Вид платы со стороны пайки.

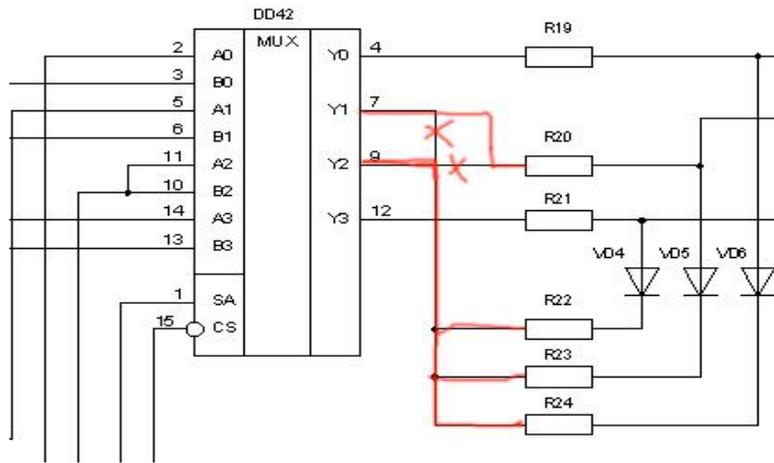
- Устранение ошибки в подключении регистра DD36 (КР1533ИР10). По ошибке выв. 9 регистра был соединен с “Землей”, что привело к запрету вывода информации о точках на экран телевизора.

Для устранения этой ошибки необходимо разорвать цепь идущую к выв.9 микросхемы DD36 и соединить монтажным проводом выводы 9 и 16.

Вид платы со стороны деталей.

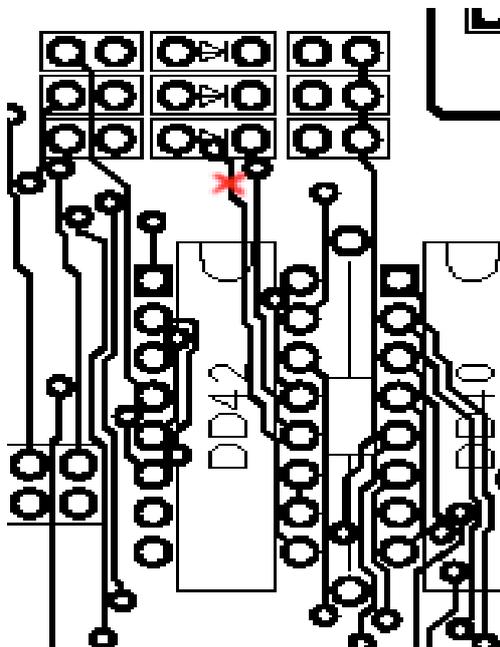
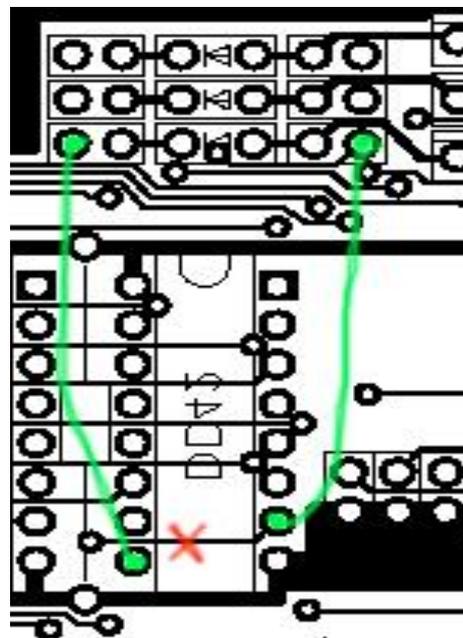
- Устранение ошибки вывода цветов на экран телевизора. В мультиплексоре DD42 были перепутаны местами цепи подходящие к 7 и 9 выводам. Это привело к тому что вместо сигнала “Уровень Зеленого”, подавался сигнал “Яркость”.

Для устранения этой ошибки необходимо разорвать цепь идущую к выв. 7 и 9 микросхемы DD42. Затем соединить монтажными проводами выводы 7 с резистором R20, а вывод 9 с резистором R23.

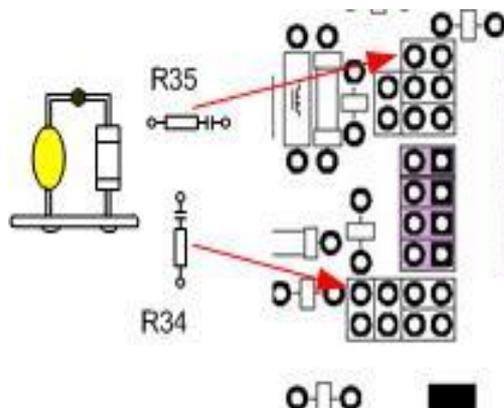
- Для получения более качественного звука идущего с микросхемы DD44 (YM2149) необходимо включить в схему по одному конденсатору, емкостью 0,1 мкФ на каждый канал.

При проведении этой доработки нет необходимости резать дорожки. Достаточно будет перед запаиванием резисторов R34 и R35 соединить последовательно с малогабаритными конденсаторами. Такие конденсаторы можно взять например со старых материнских 386-плат. Только не забываем при запаивании этой пары их ориентацию.

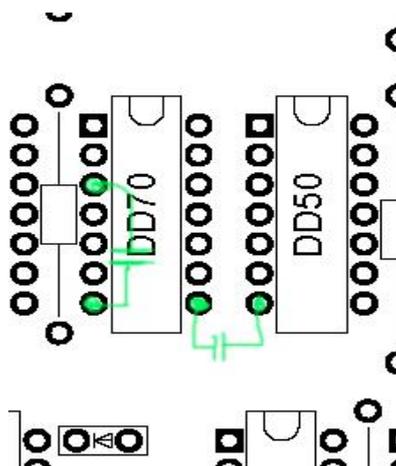
- При работе в системе TR-DOS наблюдалась нестабильная работа, связанная с неправильным формированием сигнала DOS/ (DD50.2). Чтобы устранить этот недостаток необходимо на выходы 3 и 8 микросхемы DD70 (КР1533ЛИ1) повесить конденсаторы емкостью по 470пФ.

При проведении этой доработки можно повесить один конденсатор между 3 и 7 выводами микросхемы DD70, а второй конденсатор между выводами 8 микросхемы DD70 и 7 микросхемы DD50.

Вид платы со стороны пайки.

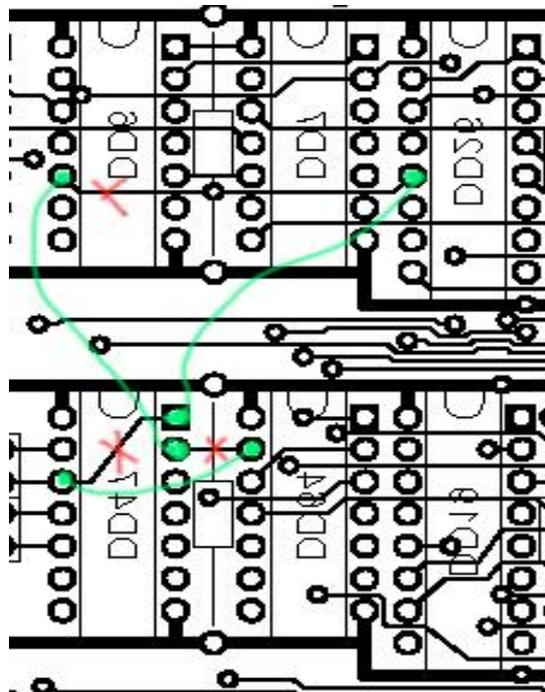
6. Устранение ошибки в формирователе сигнала прерывания. При работе компьютера обнаружилось, что не формируется сигнал прерывания. Как оказалось необходимо подавать на выв. 10 микросхемы DD6.2 (KP1533TM2) инверсный сигнал Н6. Но так как свободного инвертора на плате не было, то пришлось изъять его из генератора тактовых импульсов контроллера дисковода – элемент микросхемы DD47.1 (KP1533ЛН1).

При проведении этой доработки необходимо разорвать цепи как показано на рисунке, идущие к выв. 10 микросхемы DD6, между выв. 1 и 12 микросхемы DD47, между выв. 2 микросхемы DD47 и выв. 13 микросхемы DD64. Затем монтажным проводом соединить выв. 12 микросхемы DD47 с выв. 13 микросхемы DD64, выв. 1 микросхемы DD47 с выв. 12 микросхемы DD26 и выв. 2 микросхемы DD47 с выв. 10 микросхемы DD6.

Вид платы со стороны деталей.

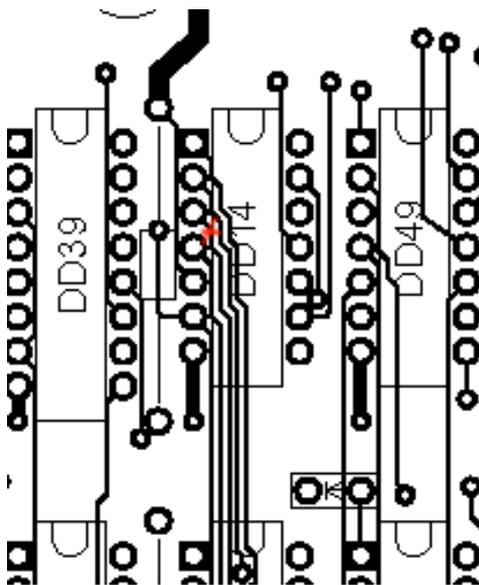
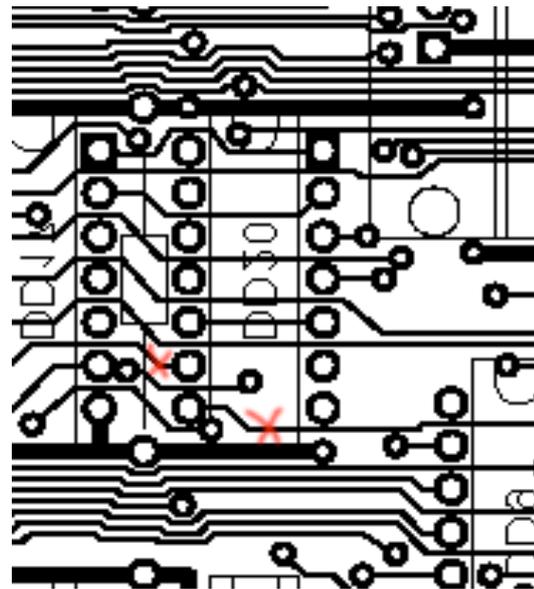
7. Устранение ошибки выбора старшего адреса микросхемы ПЗУ. Коррекция схемы необходима в случае использовании 0 страницы ПЗУ (например, прошивки с встроенным копировщиком Fatal).

При проведении этой доработки необходимо разорвать цепи как показано на рисунке, идущие к выв. 9 и 8 микросхемы DD20.3 (КР1533ЛИ1), к выв. 1 и 3 микросхемы DD14.3 (КР1533ЛП5).

Затем монтажным проводом соединить выв. 9 микросхемы DD20 с выв. 3 микросхемы DD14, выв. 1 микросхемы DD14 с выв. 8 микросхемы DD50 (КР1533ТМ2, сигнал DOS/). А также соединить выв.8 микросхемы DD20 с выв. 1 микросхемы DD38 (микросхема ПЗУ).

Вид платы со стороны деталей.

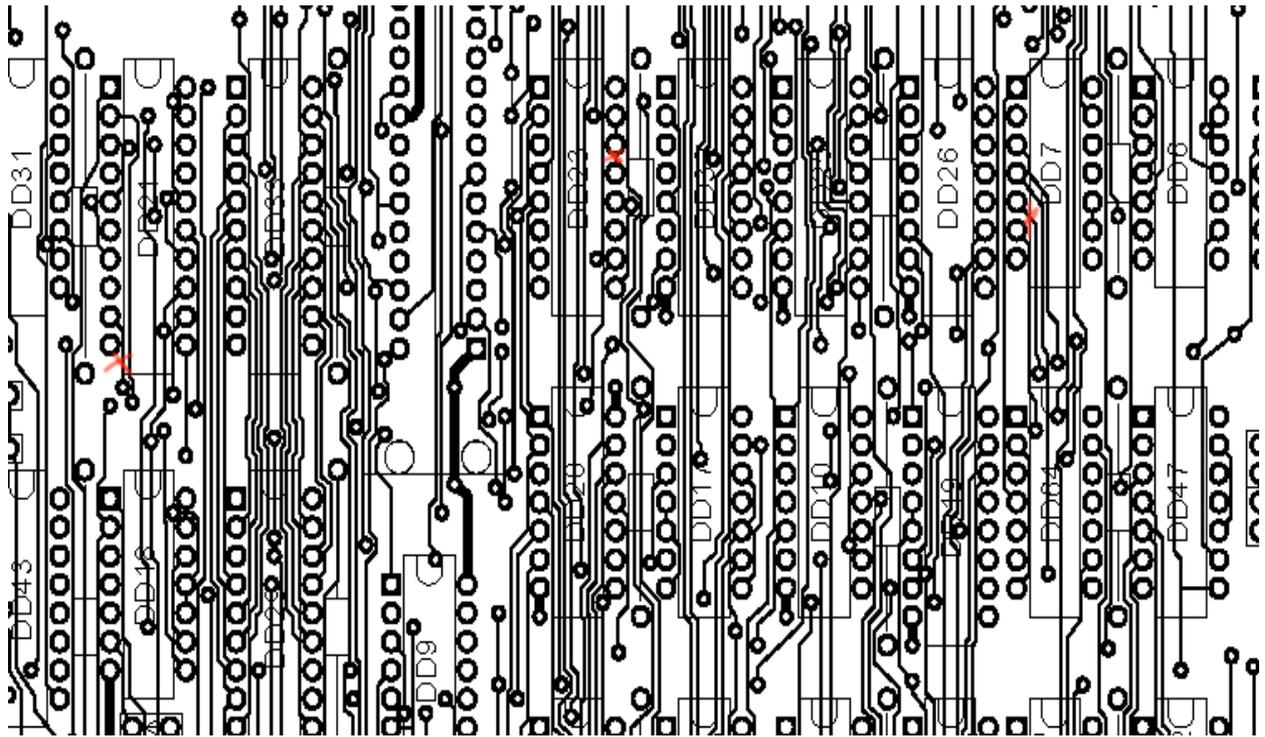
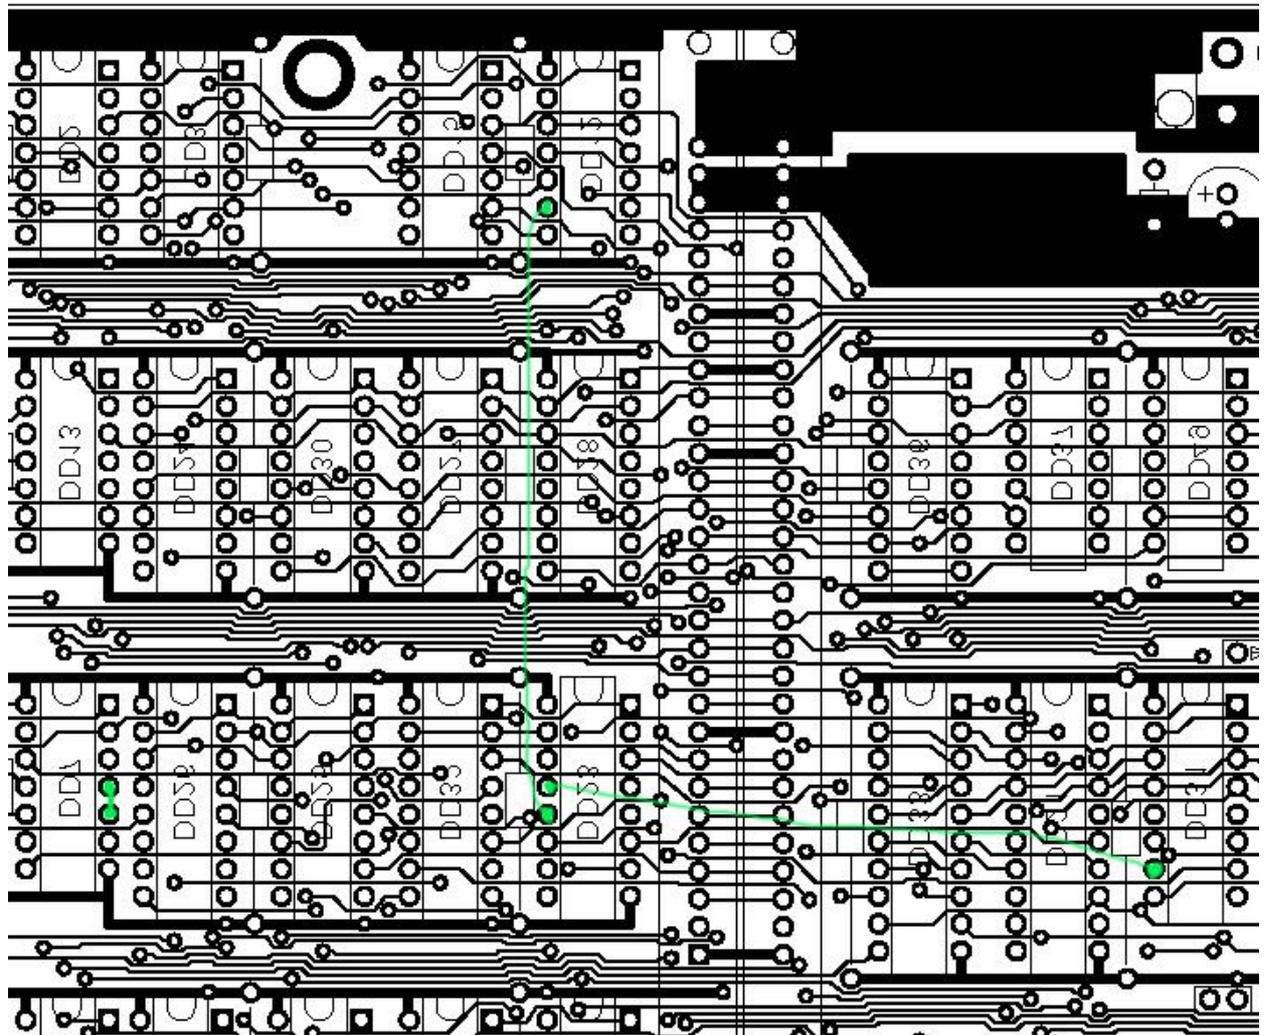
8. Чтобы компьютер мог корректно работать, необходимо исправить ошибку в диспетчере ОЗУ.

При проведении этой доработки необходимо разорвать цепи, идущие к выв. 5 микросхемы DD7.2 (КР1533ЛИ1), к выв. 9 микросхемы DD21 (КР1533ИР35).к выв. 13 микросхемы DD23 (КР1533КП11).

Затем небольшой перемычкой соедините выв. 4 и 5 микросхемы DD7.2. Далее проводниками соедините выв. 10 микросхемы DD31 (КР1533ТМ9) с выв. 13 микросхемы DD23, а выв. 9 микросхемы DD12.3 (КР1533ЛА3) с выв. 12 микросхемы DD23.

Вид платы со стороны деталей

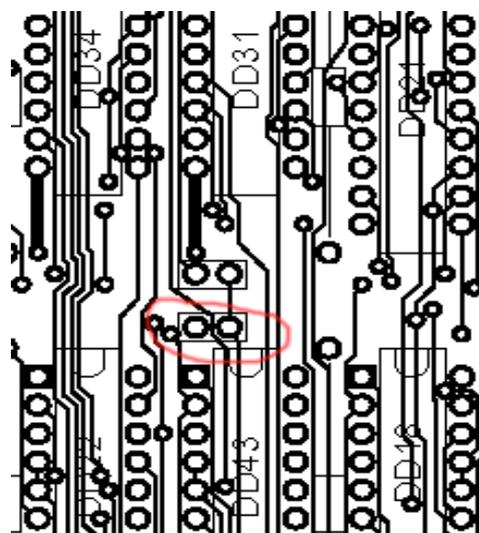
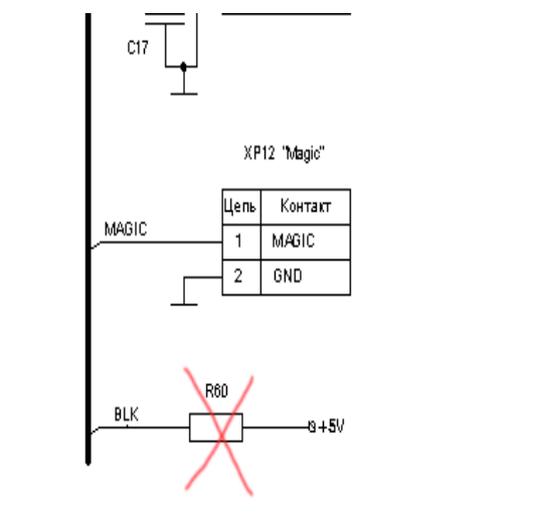
9. Резистор R60 устанавливать не нужно.

10. При установки разъема памяти XS1 нужно ориентироваться согласно приведенному ниже рисунку. В таком положении разъем без его доработки не установится. Для этого нужно либо подпилить или обрезать установочные штыри (широкие), иначе они не влезут в отверстия. Эта ошибка возникла в процессе создания паттерна разъема.
